前期变频机室外电控发生电控方案变更，室外机电控由双电抗器变更为单电抗器。为更好指导市场维修，特下发此维修指引。

二、双电抗器更改为单电抗器方案具体更改方法：

1、单电抗器方案对应室外电控实物照片图

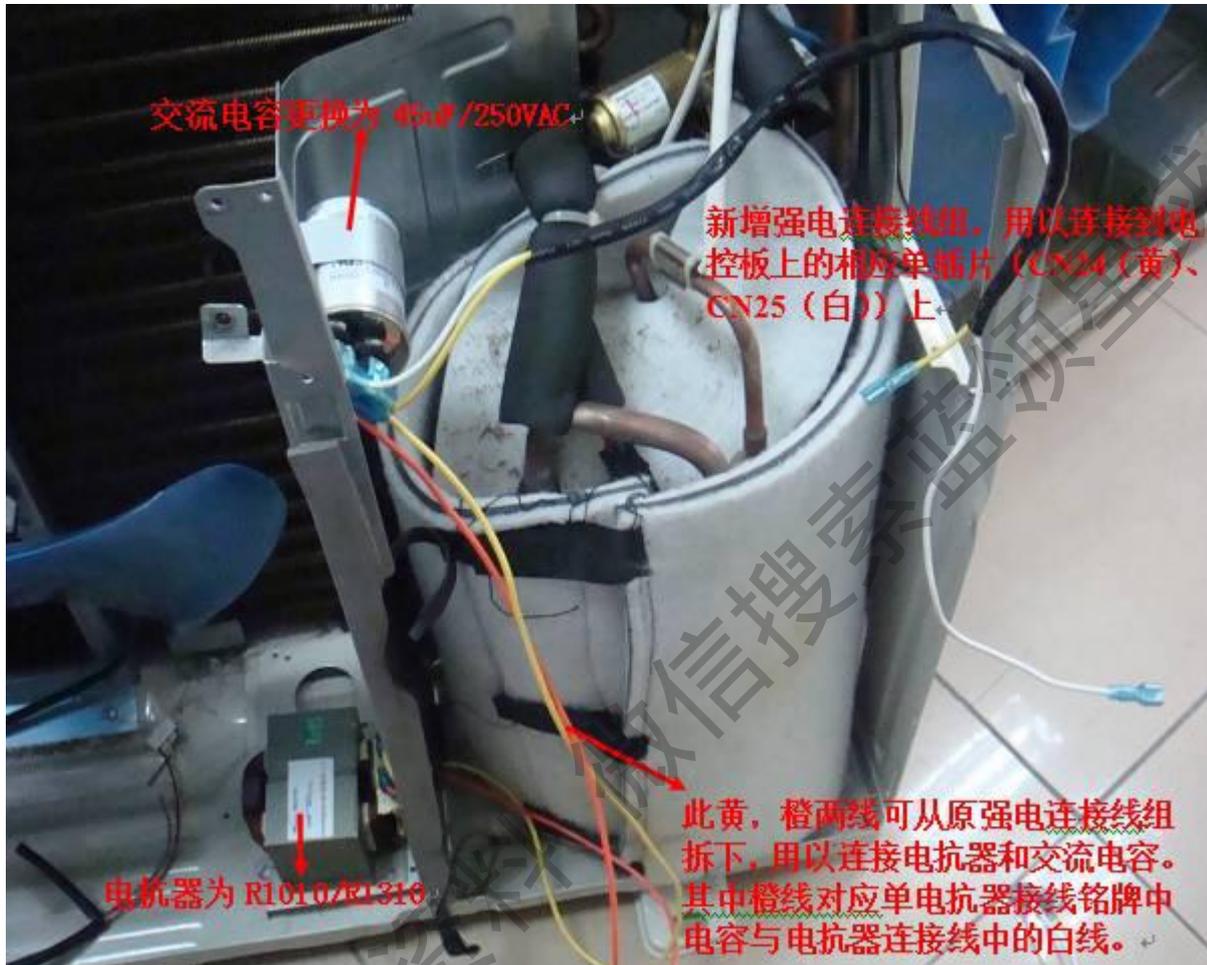
上图红色方框中两个单插片 CN24、CN25 即为单电抗器和交流电容的接线端子。在电控板上印有汉字丝印，分别为黄、白，与对应强电连接线组（连接电抗器和交流电容的连接线）的颜色对应。
